Errata

- Étude d'impact sur l'environnement
- Analyse des risques radiologiques d'International Safety Research (document n° TN-1115-2)

Voici la liste d'inexactitudes et de coquilles qui se sont glissées dans l'étude d'impact relative au projet de modification des installations de stockage des déchets radioactifs et de réfection de la centrale nucléaire de Gentilly-2.

Figure A-1 : Fosse à déchets de faible et de moyenne activité
(version corrigée de la figure 3-12 de l'étude d'impact)

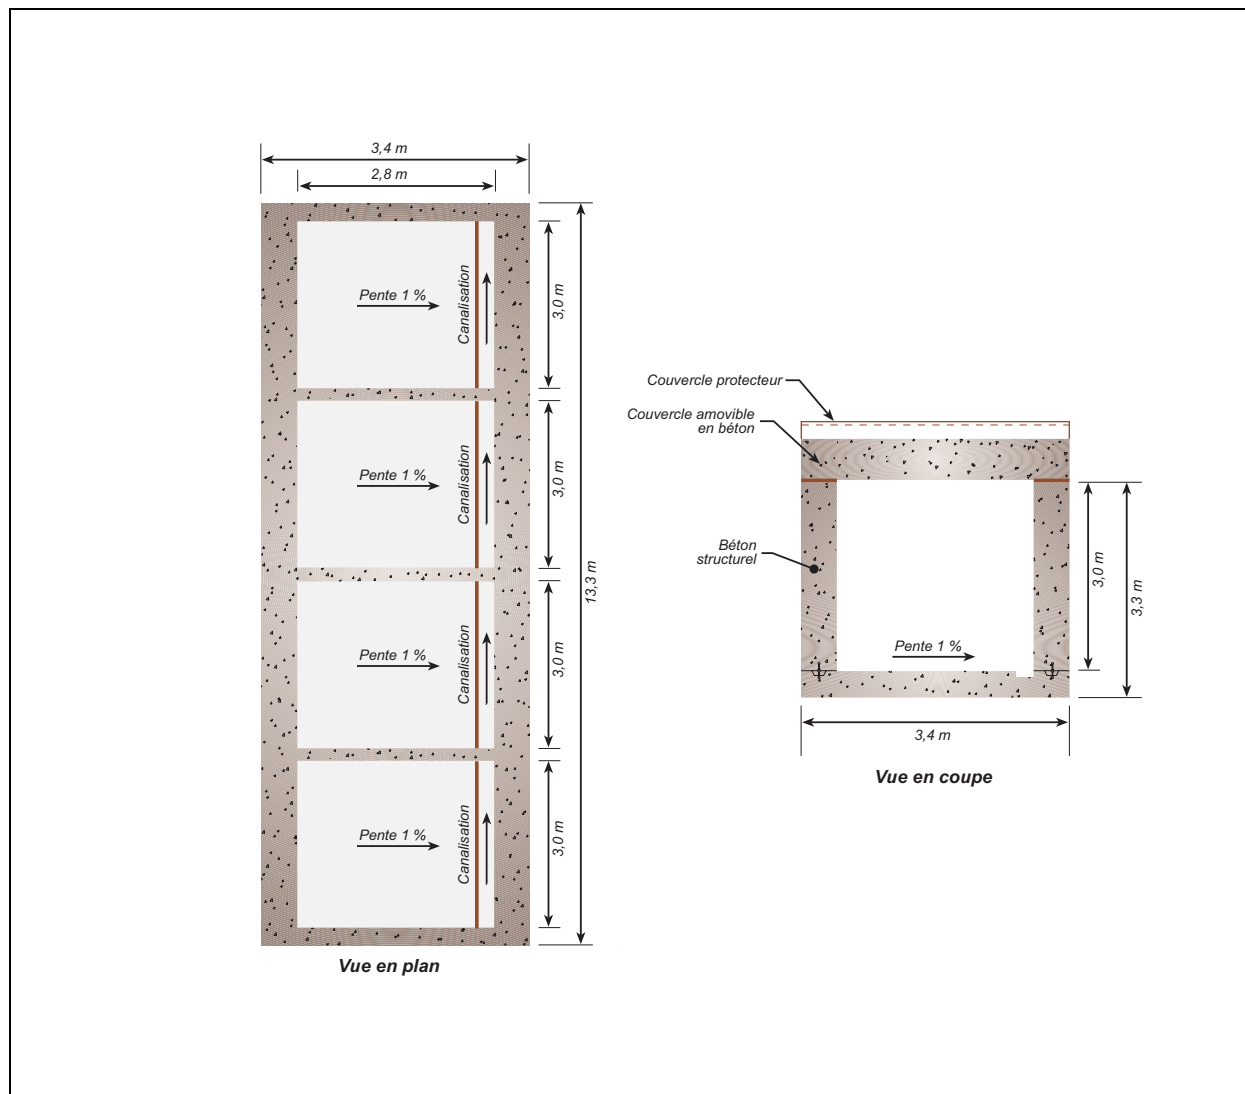
- *Section 3.3.2.2.* L'annotation « Pente 1 % » aurait dû apparaître dans les vues en coupe et en plan de la figure 3-12 de même que la mention « Canalisation » dans la vue en plan et l'illustration de cette canalisation dans la vue en coupe. La figure A-1 du présent document montre la figure 3-12 corrigée.
